# 1/2号機排気筒解体作業における解体装置 電源停止の原因と対策について

< 参 考 資 料 >  
2020年2月28日  
東京電力ホールディングス株式会社  
福島第一廃炉推進カンパニー

【六軸アームのコネクタ部】

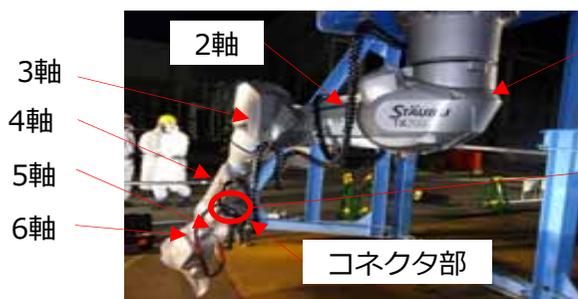
- ・電源停止した原因については、鉄塔の狭隘部に六軸アームを挿入して切断作業を行う中で、六軸アームのコネクタ部が手摺等に接触したことにより、下記が発生したと考えている。
  1. コネクタ部が損傷し電線が短絡若しくは漏電が発生したことにより主発電機の漏電ブレーカーが動作し電源が停止した。
  2. 主発電機の電源が停止した後、副発電機に切り替えたところ、主発電機の漏電ブレーカーが目視で確認できないため当該短絡漏電箇所の特定・切離しができず主発電機と同様に電源が停止した。

【写真 1：追加カメラ設置イメージ】

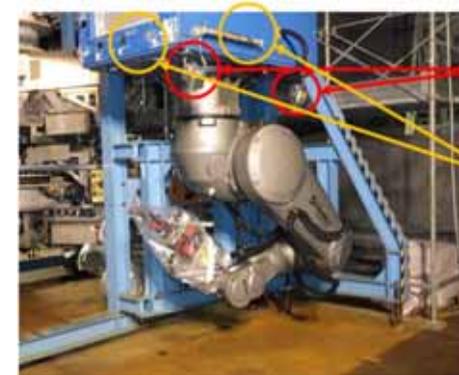
- ・六軸アーム 1 台につき、カメラ 2 台、照明 2 機を増やして死角を減らす。（写真 1）

【図 1：電源系統概略図】

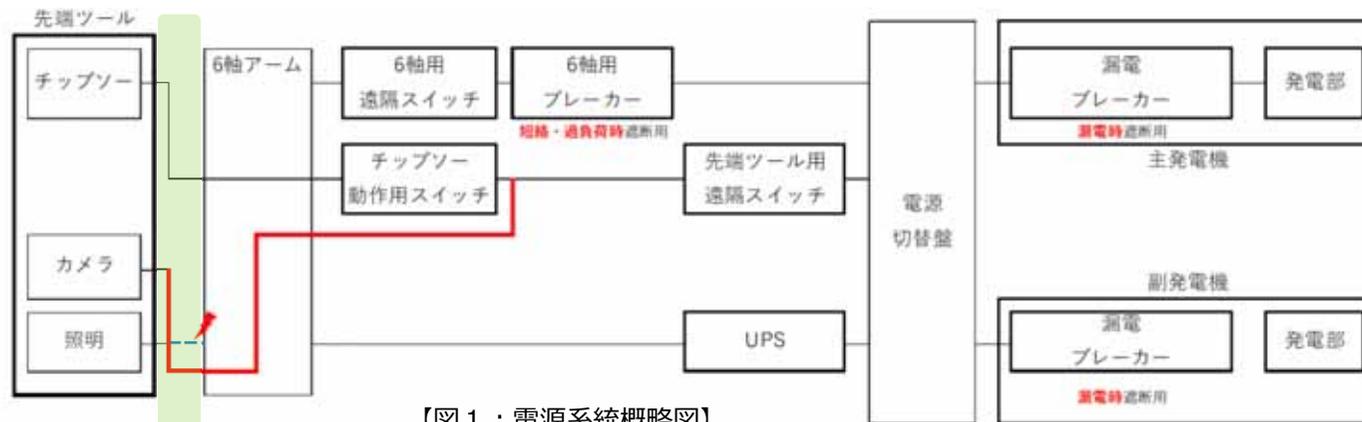
- ・解体装置上部に設置してある操作パネルに小窓を設けて漏電ブレーカーを遠隔操作バス内から目視できるように改良する。（写真 2）
- ・接触等により短絡・漏電発生の可能性のある可動部近傍の盤外ケーブルについて、電気的な切り離しができるように変更する。（図 1）
- ・主発電機と副発電機の切替手順に、切替前の判断項目を追加する。
